Ministero dell' Ambiente e della Sicurezza Energetica

Commissione Tecnica PNRR - PNIEC

Parere n. 177 del 6/07/2023

Progetto	<p>Progetto di un impianto agrivoltaico per la produzione di energia elettrica e produzione agricola ubicato nel Comune di Giugliano in Campania (NA) in località Provvidenza, La Pigna, Cinistrelli della potenza nominale di 86.626,10 kW in aggiunta ad un sistema di accumulo di 23.040 kWdc per una potenza complessiva ai fini della connessione di 109.666,10 kW comprensivo delle opere di rete per la connessione dell'impianto alla rete elettrica nazionale di TERNA SPA.</p> <p>ID_VIP: 8047</p>
Proponente	<p>NP TERRA DEL SOLE S.r.l.</p>

Rappresentazione della fascia arborea perimetrale

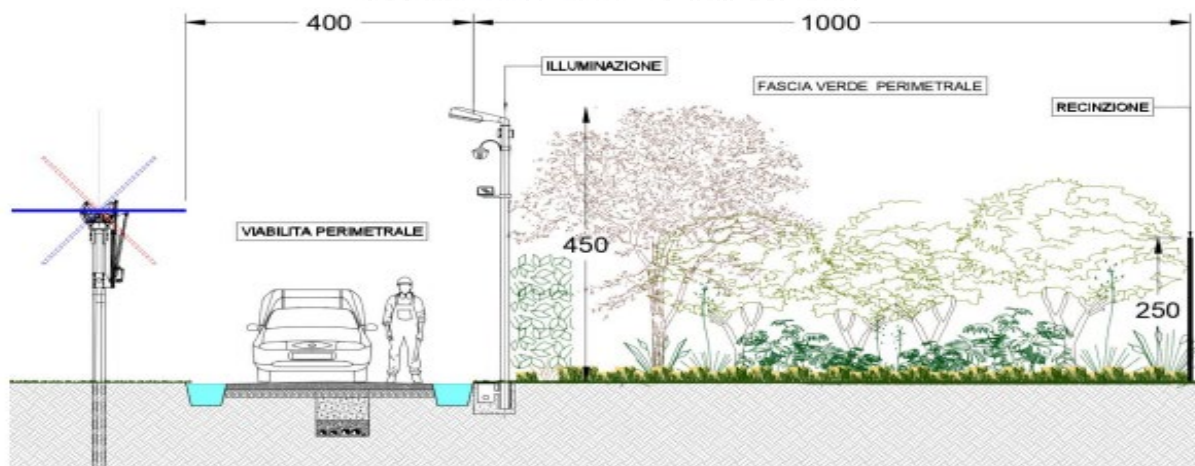
In sede di richiesta di integrazioni, la Commissione ha segnalato che, anziché creare su tutta la recinzione perimetrale passaggi per la fauna di piccola taglia, sarebbe preferibile la scelta, prospettata in alternativa dallo stesso Proponente, di alzare di 20 cm la rete metallica, del tipo a maglia larga, lungo il perimetro dell'impianto. Ciò agevola ancor di più la continuità ecologica preesistente, con effetti positivi sulla biodiversità.
